ORTSGEMEINDE MERXHEIM

BEBAUUNGSPLAN "VOR DER BURG II"

**STELLUNGNAHMEN
(ABWÄGUNGSVORSCHLAG)**

**TISCHVORLAGE
FÜR DIE
SITZUNG DES ORTSGEMEINDERATES
MERXHEIM
AM
13.07.2021**

Abbildung 1: Abgrenzung Außeneinzugsgebiet (Quelle: Lanis)

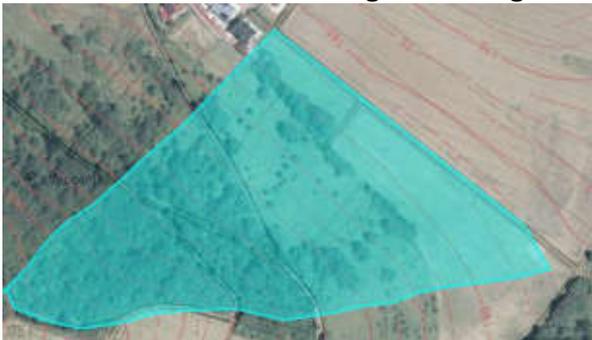
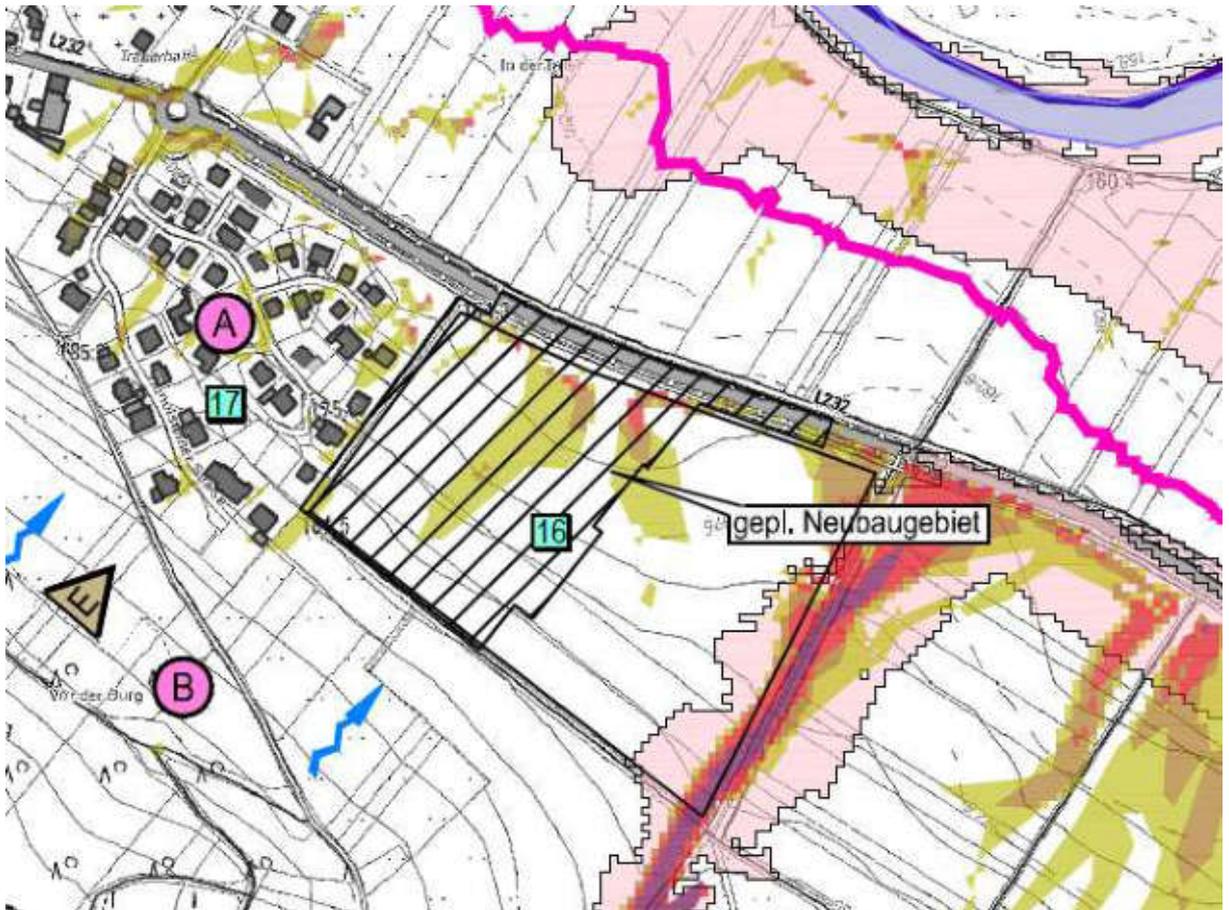
- Plangebiet ist teilweise von Sturzfluten nach Starkregen gefährdet.
Berücksichtigung bei Bauleitplanung
- Berücksichtigung des Hochwasser- und Starkregenvorsorgekonzept

Das Außeneinzugsgebiet des Plangebietes hat eine Größe von ca. 5,5 ha und besteht zu gleichermaßen aus Wiesenflächen und Waldgebiet. Zur Ableitung des Oberflächenwassers aus diesem Bereich muss eine Maßnahme entlang der südlichen Gebietsgrenze vorgesehen werden. Bild und Text entstammen dem Entwässerungskonzept zum Bebauungsplan.

Möglichen Starkregenereignisse, die Außengebietswasser zum südlichen Rand des Plangebietes führen, wird dadurch Vorsorge geleistet, indem in eine am südlichen Rand des Plangebietes festgesetzten Grünfläche eine Entwässerungsmulde hergestellt wird. Diese sammelt das Außengebietswasser, führt es einem Einlaufbauwerk zu und wird von dort dem zentralen Rückhaltebecken über den Regenwasserkanal zugeführt. Insofern wird dem Hochwasser- und Starkregenvorsorgekonzept der Ortsgemeinde Merxheim entsprochen. Ergänzend dazu werden die Erläuterungen zur Bebauung als Hinweis Nr. 18 in die textlichen Festsetzungen übernommen.

Für den Bebauungsplan ergibt sich ein entsprechender Änderungs- und Handlungsbedarf bzgl. dem Hinweis Nr. 18.

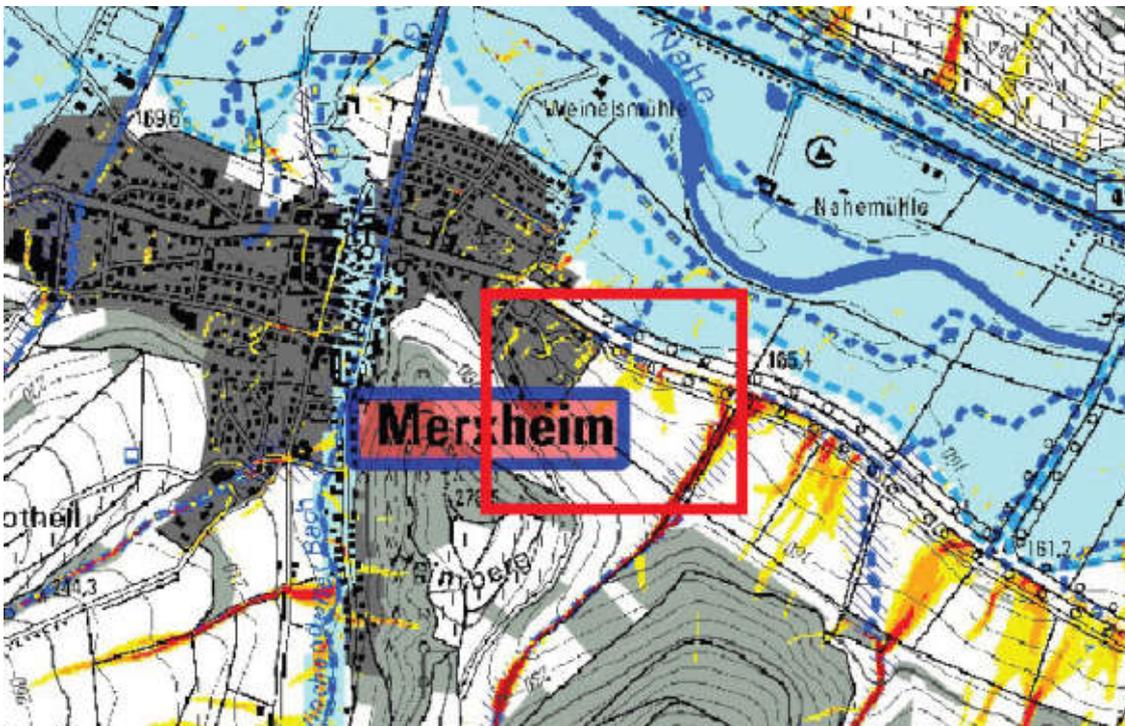
Für die VG Nahe-Glan liegt eine Gefährdungsanalyse mit ausgewiesenen Sturzflutentstehungsgebieten nach Starkregen (Hochwasserinfopakete, Karte 5) vor; zu erreichen über <https://aktion-blau-plus.rlp-umwelt.de/servlet/is/8960/>. Diese sollte bei der Bauleitplanung und geplanten Bauvorhaben berücksichtigt werden. Das Plangebiet in der Ortsgemeinde Merxheim ist teilweise von Sturzfluten nach Starkregen gefährdet.

Mögliche Gefährdungen durch Starkregen sollten bei der Bauleitplanung
